令和 8 ・ 9 年度牛久市総合福祉センター大規模改修工事質疑回答書

牛久市保健福祉部社会福祉課

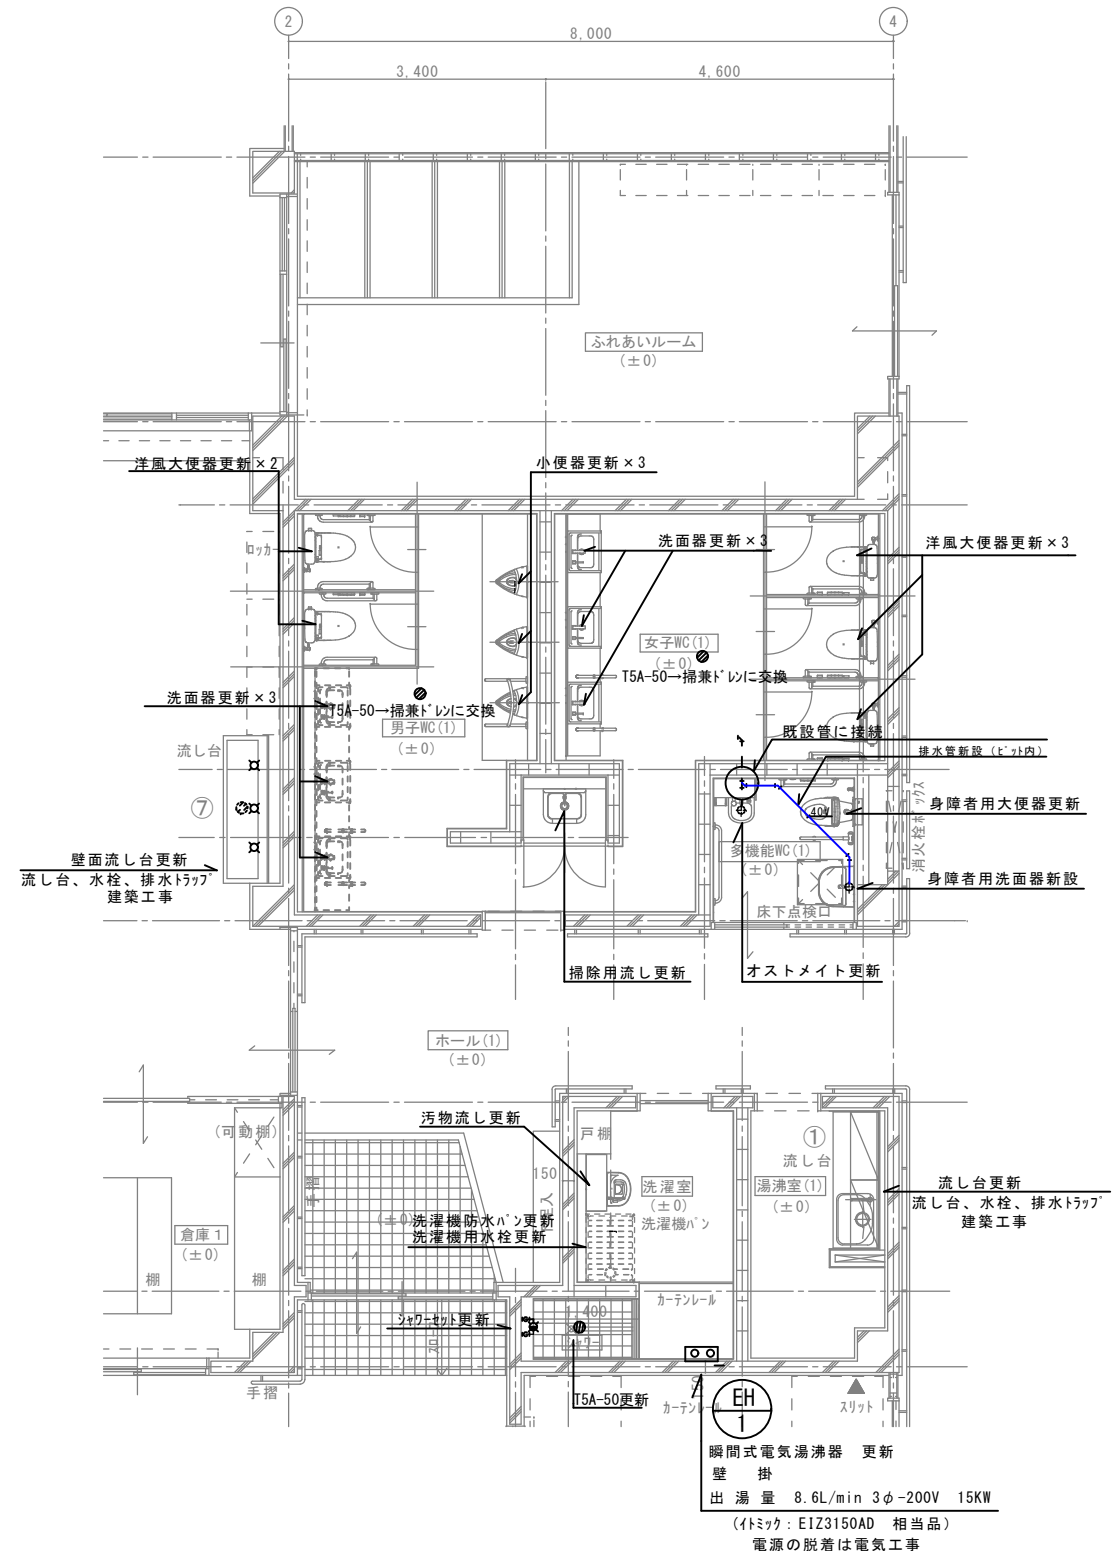
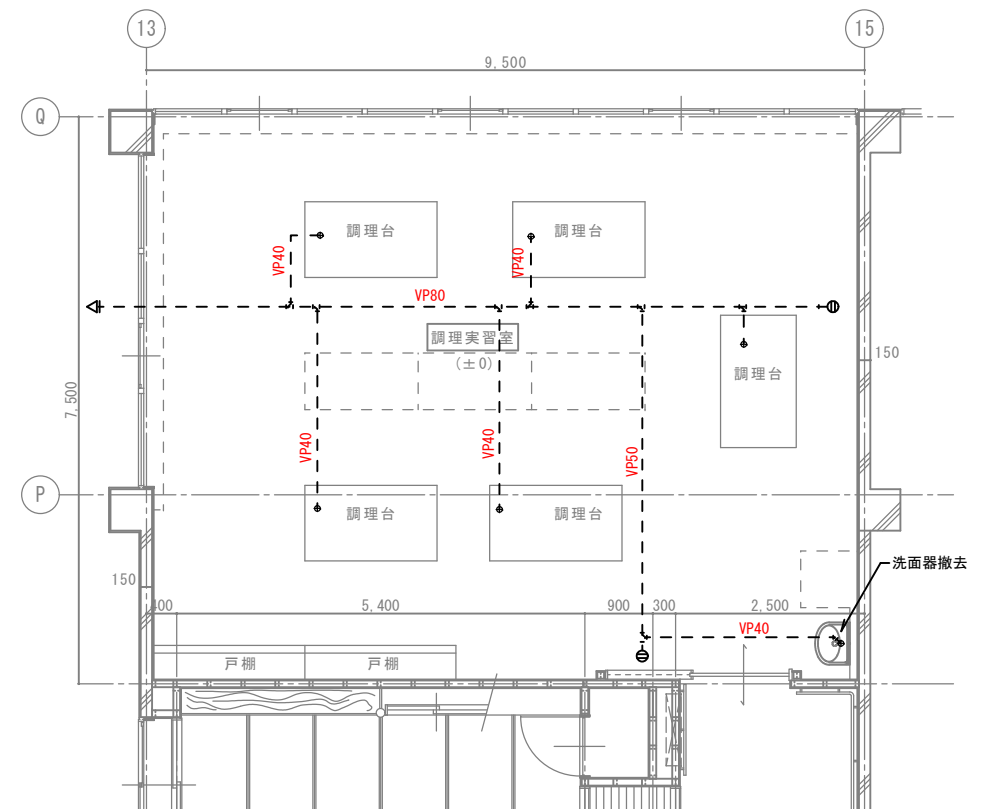
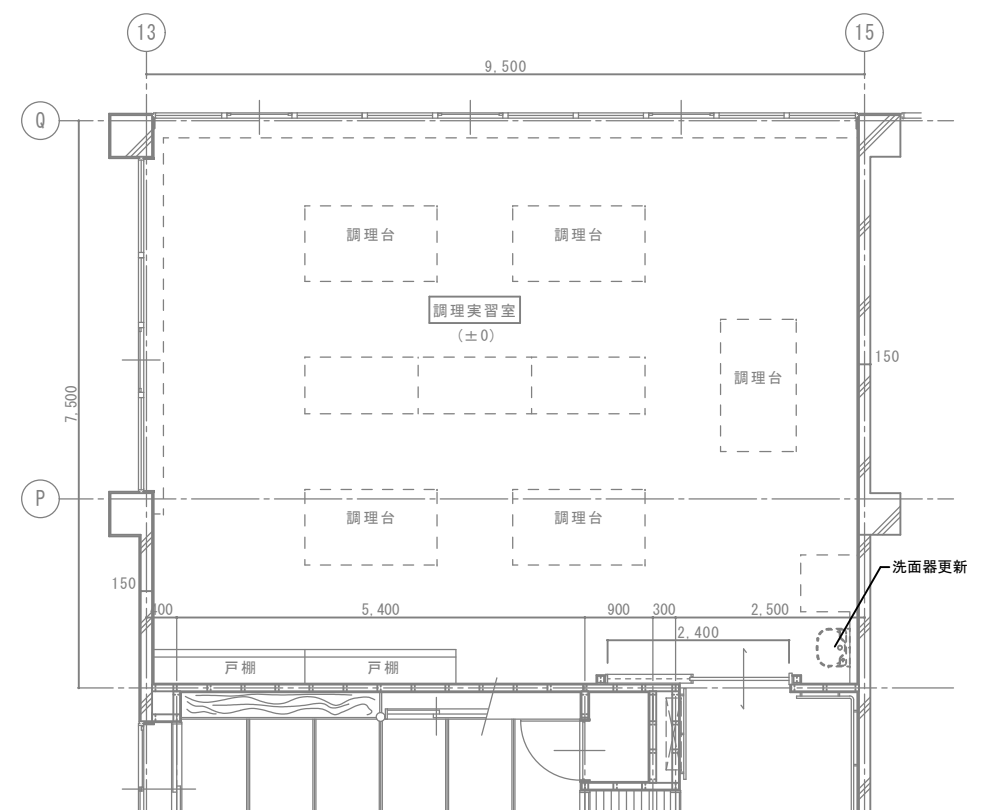
質疑内容	回答
①	M-06～09 衛生器具設備工事衛生器具更新にて給排水配管設備等を計上されていないようですが、交換時の作業についてどのようにお考えでしょうか。ご指示ください。	給排水配管設備の更新は図面番号 M-06 の多機能 WC(1)の洗面器用排水管のみ、撤去・新設となります。その他の給排水配管設備の更新は計上しておりません。衛生設備器具の撤去、新設で計上しております。 図面番号 M-09 の女子 WC(4)の和風便器のみ、リモデル工法で洋風便器へ更新となります。
②	M-02 M-06～09 既設配管種類について凡例では読み取れないので教えてください 排水管 雑排水管⇒ 汚水管⇒ 給水管⇒	別図 1 ～ 4 を参照願います。
③	M-11～13 換気設備工事 換気機器更新についてダクト工事を計上されていないようですが、交換時の作業についてどのように	ダクトは既存のままとし、ダクト工事は計上しておりません。 トイレ等は天井改修工事に合わせて、換気機器の交換作業を行います。また、浴室等は既設ダクト接続付近に点検口を新設し、
